Schlegelstraße 3, Jena

Vorschlag: Bündelung der Steigestränge Sanitär / Lüftung / Elektro im Regelgeschoss 1.–4. OG

Stand 29.10.2026 (V2) · Grundlage: Ausführungsplanung Index A (301_A_H5_1051 / 1301)

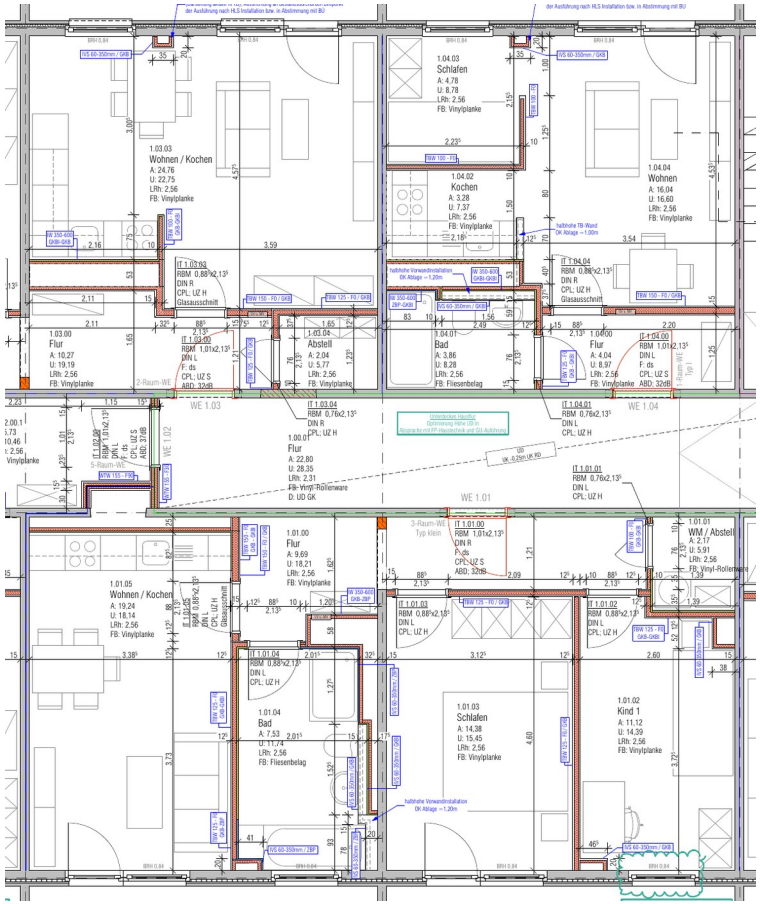
- **Installationsknoten:** Die Bäder zweier Nachbarwohnungen liegen Rücken an Rücken an derselben Querwand direkt am Flur. Ein gemeinsamer F90-Schacht versorgt beide Wohnungen.
- **Küchen an die Schachtwand:** Die Küchenzeilen werden an die Bad-Rückwand bzw. Installationswand gestellt.
- **Elektro zentral:** Ein Hauptsteiger im Aufzug-Vorraum (bereits vorgesehen), Verteilung über die geplante Flur-Unterdecke zu den Unterverteilungen.
- **Fassade bleibt:** Geändert wird nur das flurseitige Band (Bad/Flur). Wohnräume, Fenster und Balkonzugänge bleiben unverändert.

7 Sanitär-/Lüftungsknoten + 1 Kernschacht Elektro/Medien statt rund 17 Einzelstandorten. Das sind etwa 60 % weniger Strangpositionen, Deckendurchbrüche und Verkofferungen. Die Wohnungsgrößen bleiben erhalten; nur in WE 1.05 und 1.09 verschieben sich rund 0,8 m² vom Wohnen zum Schlafen.

Gegenüberstellung Achsen E–H (WE 1.10, 1.05, 1.06, 1.09, 1.08)

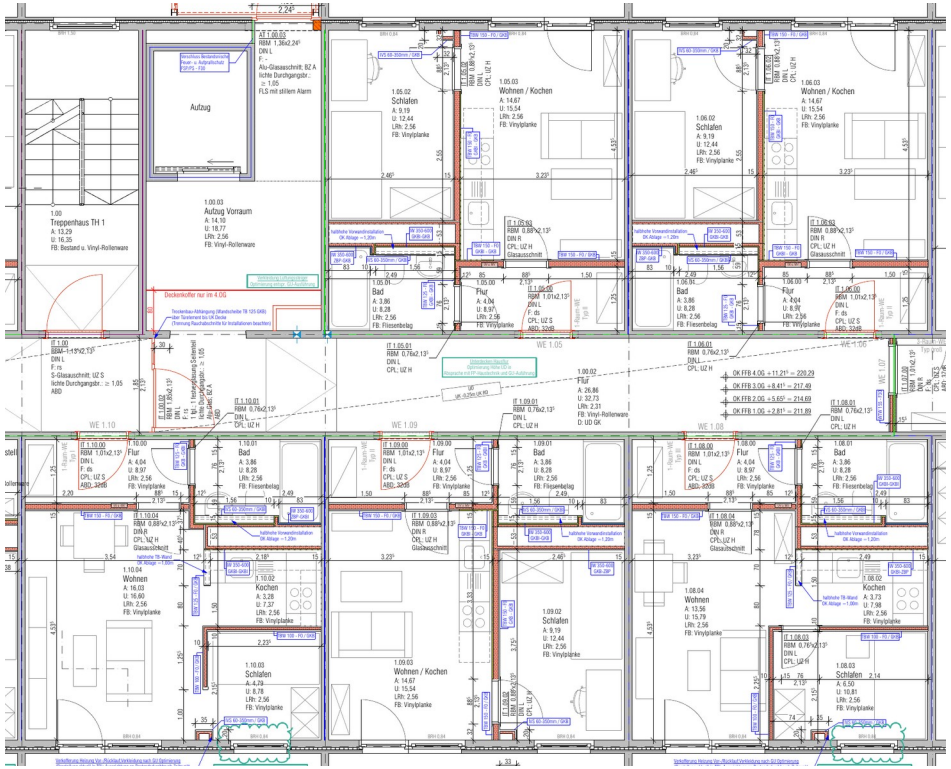
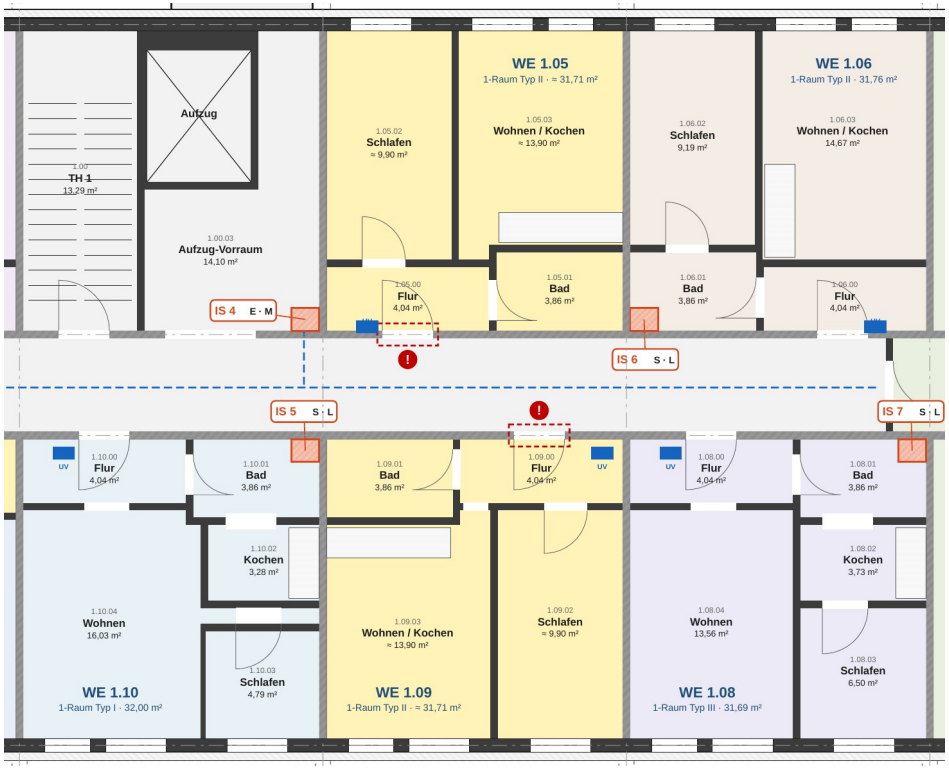
- **WE 1.05:** Bad und Flur getauscht. Das Bad liegt jetzt an Achse G neben Bad 1.06, beide an Schacht IS 6. Neue Türlage (!) nur mit statischem Nachweis.
- **WE 1.09:** Bad und Flur getauscht. Das Bad liegt jetzt an Achse F neben Bad 1.10, beide an Schacht IS 5. Neue Türlage (!) wie bei WE 1.05.
- **WE 1.06, 1.08, 1.10:** unverändert. Wohn- und Schlafräume, Fenster und Balkonzugänge bleiben in allen Wohnungen gleich.
